Oggetto: **invio osservazioni alla Documentazione Integrativa Volontaria progetto
Aeroporto di Milano Malpensa - Master plan 2035 – Codice Procedura 5359**

Il sottoscritto Giovanni Cucchetti

ai sensi del comma 3, art. 24 D.Lgs.152/2006 e s.m.i, le seguenti osservazioni:

Figura 181 - Possibili alternative di sviluppo per le strutture cargo

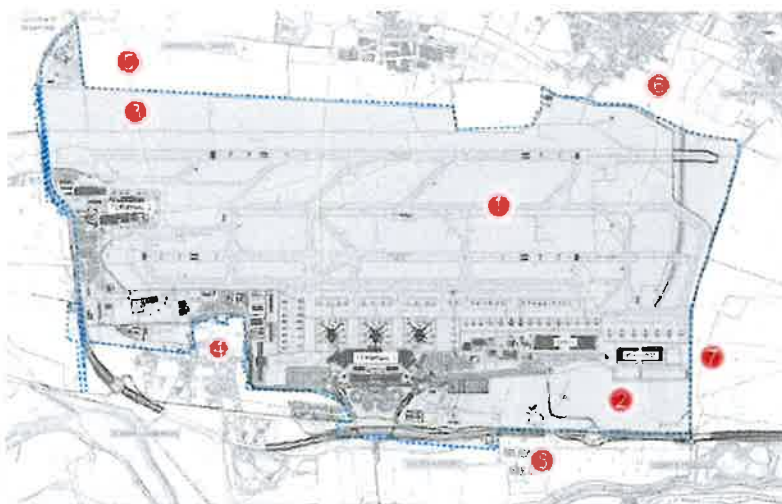
Margine Occidentale (20 ettari ca)

Questa zona nel Master Plan 2035 pubblicato al 01/06/2020 a pagina 311 della Relazione Generale si legge

La soluzione 2) richiederebbe la realizzazione di forme di collegamento abbastanza complesse con gli esistenti piazzali di sosta aeromobili, che si troverebbero al di là degli attuali edifici cargo, ma soprattutto va ad interessare l'unica area che garantisce – nel lungo termine – la possibilità di realizzare un potenziamento delle infrastrutture di volo e che quindi si ritiene “strategicamente” indispensabile mantenere libera da nuovi insediamenti.

La realizzazione di 3 ambiti funzionali, appare incoerente con le previsioni stesse del Master Plan, ma soprattutto viene considerata compensativa rispetto al consumo di 44 ettari, ma soprattutto si scontra con le dichiarazioni fatte dall'Amministratore Delegato di SEA Brunini in occasione della Commissione Ambiente e Società Partecipate del Comune di Milano svoltasi in data 29 giugno dove la stessa zona è stata confermata come l'unica idonea a contemplare gli eventuali sviluppi infrastrutturali.

Quindi si propone una compensazione che qualora venisse realizzata con i tempi della natura (pensiamo all'ambito Formazione Forestale) sarà immediatamente cancellata per costruire la terza pista (necessaria dopo il 2035 da parte di SEA).
